SOPRINTENDENZA SPECIALE PER IL PIANO NAZIONALE  
DI RIPRESA E RESILIENZA

*Oggetto:* [ID\_VIP: 9567] MARE TIRRENO (costa nordorientale della Sardegna) - PROVINCIA DI SASSARI (comuni di Budoni, Golfo Aranci, Loiri-Porto San Paolo, Olbia, Posada, San Teodoro e Siniscola): Progetto preliminare per la realizzazione di un "Parco eolico off-shore OLBIA-TIBULA", costituito da 65 aerogeneratori, per una potenza complessiva di 975 MW, ubicato nello specchio marino prospiciente il tratto di costa tra i comuni di Olbia (SS) e Siniscola (SS) – CITTA' METROPOLITANA DI CAGLIARI (comune di Cagliari – Porto di Cagliari): area di eventuale step successivi di assemblaggio degli aerogeneratori.

1. Contributo istruttorio del MiC-SSPNRR ai sensi dei commi 2 e 3 dell'art. 21 del D.Lgs. n. 152 del 2006;
2. Richiesta ulteriori eventuali contributi alla SN-SUB ed alla SABAP-SS con riguardo ai livelli di tutela e di vincolo delle aree interessate.

Figura 3.3: Valutazione del livello di Visibilità Teorica dell'impianto eolico offshore in base alla percentuale di aerogeneratori visibili rispetto all'intero impianto

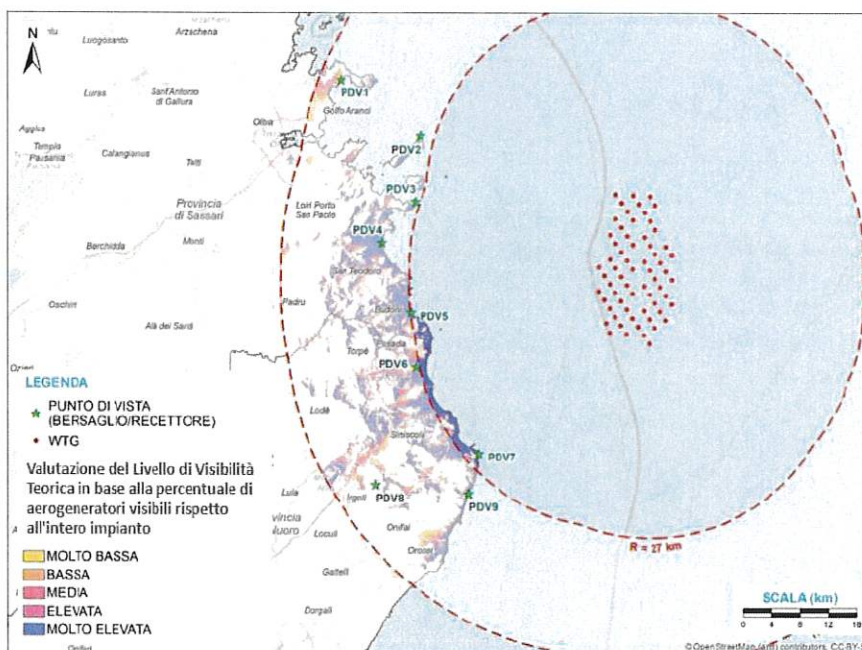
La medesima "Relazione paesaggistica" deve essere integrata con fotoinserti realizzati dai principali siti archeologici, culturali e paesaggistici presenti lungo la costa, con particolare riferimento a quelli il cui valore culturale si associa a un contesto paesaggistico di notevole pregio (v. SPA, elaborato integrativo "Relazione Tecnica – Valutazione di impatto visivo"):

(progetti delle società Nurax Wind Power S.r.l. – ID-VIP 8661 -, della Poseidon Wind Energy S.r.l. – ID-VIP 8672 – e della Tibula Energia S.r.l. – ID-VIP 9567)

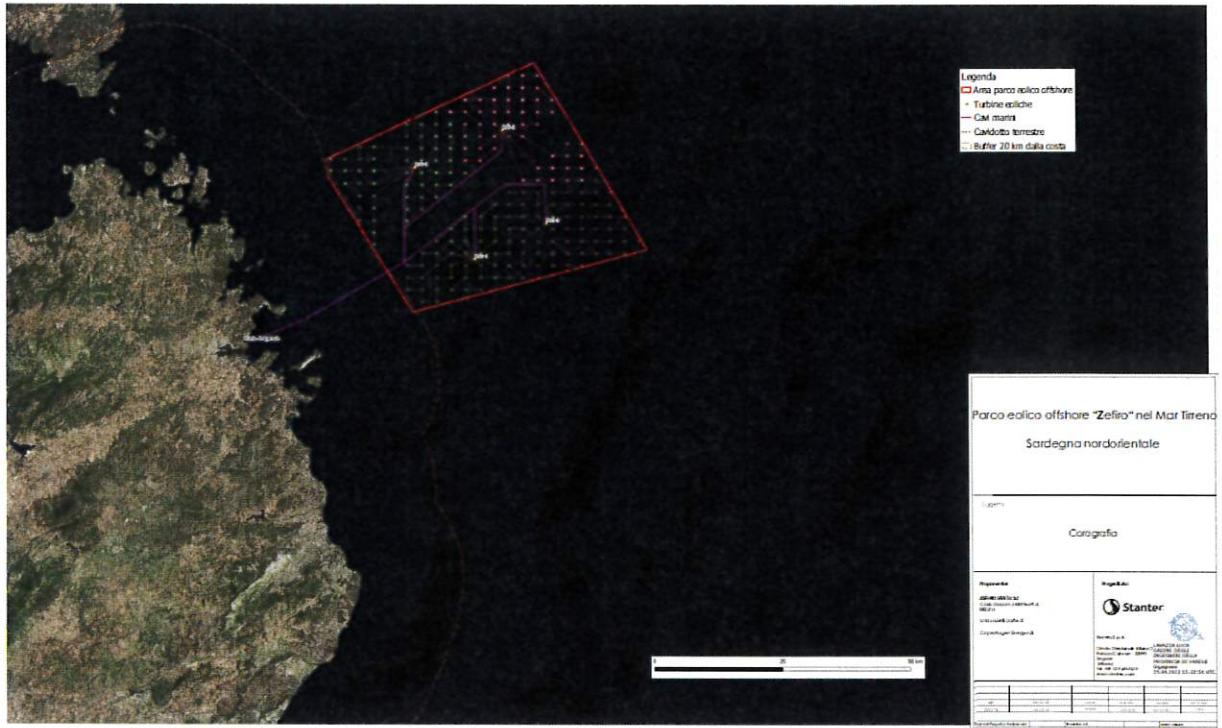
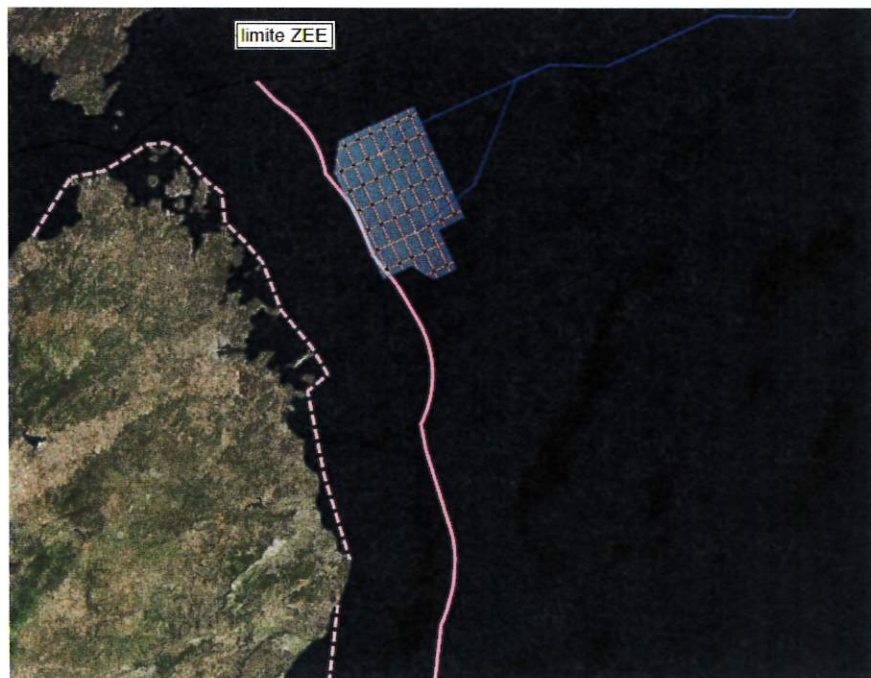
7. Il SIA (v. *Piano di lavoro*, paragrafo 7.1.10 *Impatti cumulativi*) deve verificare gli impatti cumulativi generati dal progetto di cui trattasi rispetto alle ulteriori iniziative presentate nello stesso specchio d'acqua per la produzione industriale di energia elettrica da impianti off-shore, tra i quali il progetto della Nurax Wind Power S.r.l. [Portale VA del MiTE: ID\_VIP 8661], della Poseidon Wind Energy S.r.l. [Portale VA del MiTE: ID\_VIP 8672], della Zefiro Vento S.r.l., denominato "ZEFIRO" [v. sito internet della Capitaneria di Porto di Olbia – sezione "Ordinanze e avvisi" => "Avvisi"] e della Avenhexicon S.r.l., denominato "SARDINIA NORTH-EAST" [v. sito internet della Capitaneria di Porto di Civitavecchia – sezione "Ordinanze e avvisi" => "Avvisi"], come anche delle eventuali ulteriori analoghe iniziative industriali che si dovessero localizzare nella medesima area vasta di indagine del SIA:
